**Dezernat:** Bau und Umwelt  
**Amt:** Bauordnungs- und Planungsamt  
SG Planungsrecht/Koordinierung  
**Datum:** 08.09.2021  
**Ihre Nachricht vom:** 02.08.2021  
**Ihr Zeichen:** Ko-gu  
**Aktenzeichen:** 2021-06091  
**Bearbeiter:** Frau Seidel  
**Zimmer:** 379  
**Telefon:** 03421 - 758 3131  
**Telefax:** 03421 758 85 3110  
**E-Mail\*:** Uta.Seidel@lra-nordsachsen.de  
**Besucheranschrift:** Dr. Belian Straße 4, 04838 Eilenburg

### **Bebauungsplan „Sondergebiet Priesterstraße“ Gemeinde Krostitz Stellungnahme des Landratsamtes Nordsachsen als Träger öffentlicher Belange gemäß § 4 Abs. 2 BauGB**

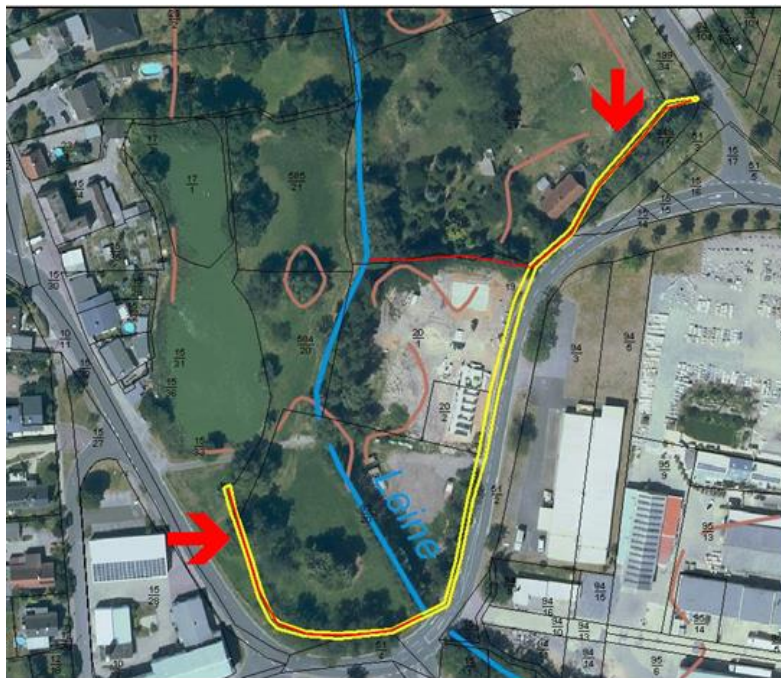
Leider ist der Hinweis zum Altarm der Leine in der letzten Stellungnahme etwas missverständlich übernommen worden:

Dadurch ist auch die Abwägungsempfehlung falsch und rechtlich nicht korrekt:

*"... etwas südlich davon existiert am südlichen Rand des Flurstücks 449/15, unmittelbar entlang des Fußweges, eine trockene, mit Gehölzen bewachsene Versickerungsmulde"*

Pfeil rechts oben: Zulaufgraben zum Altarm der Leine ist vorhanden und nimmt das Niederschlagswasser von dem östlichen Bereich der Straße auf. Dies ist ein Gewässer 2. Ordnung und keine Versickerungsmulde.

Der nördliche Bereich des Grabens ist im Bebauungsplan als Gewässer 2. Ordnung darzustellen.

Es ist ein Gewässerrandstreifen von 5 m ab Böschungsoberkante von baulichen oder sonstigen Anlagen, soweit sie nicht standortgebunden oder wasserwirtschaftlich erforderlich sind, freizuhalten (§ 24 Abs. 3 Nr. 2 SächsWG). Es wird empfohlen auch den Bereich des Gewässerrandstreifens nachrichtlich im Plan einzutragen.

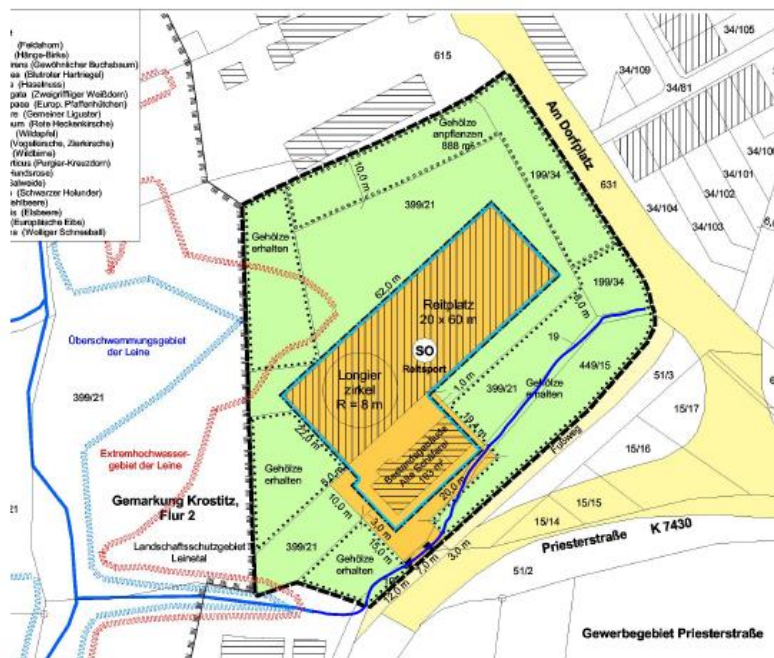
Beim Abschnitt ohne rote Markierung ist nichts mehr vorhanden.
